改善箇所説明図

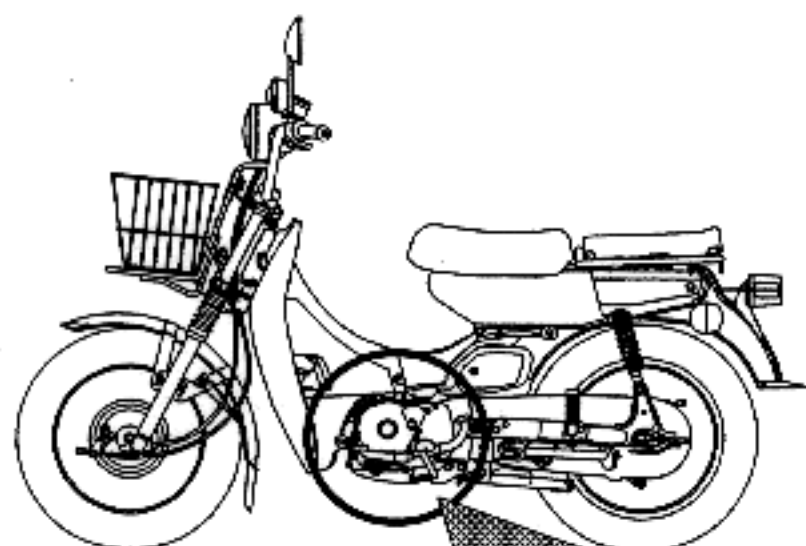
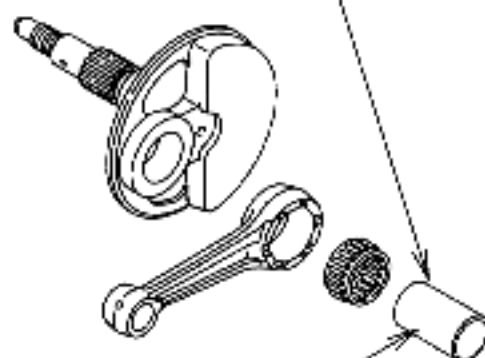
基準不適合発生箇所

原動機において、クランクシャフトのクランクピンの熱処理が不適切なものがあり、そのままの状態を使用を続けると、当該クランクピンに異常摩耗が発生して、最悪の場合、原動機が停止するおそれがある。

改善の内容：全車両、当該クランクシャフトを良品と交換する。

識別：原動機型式打刻位置付近に黒色塗料を塗布する。
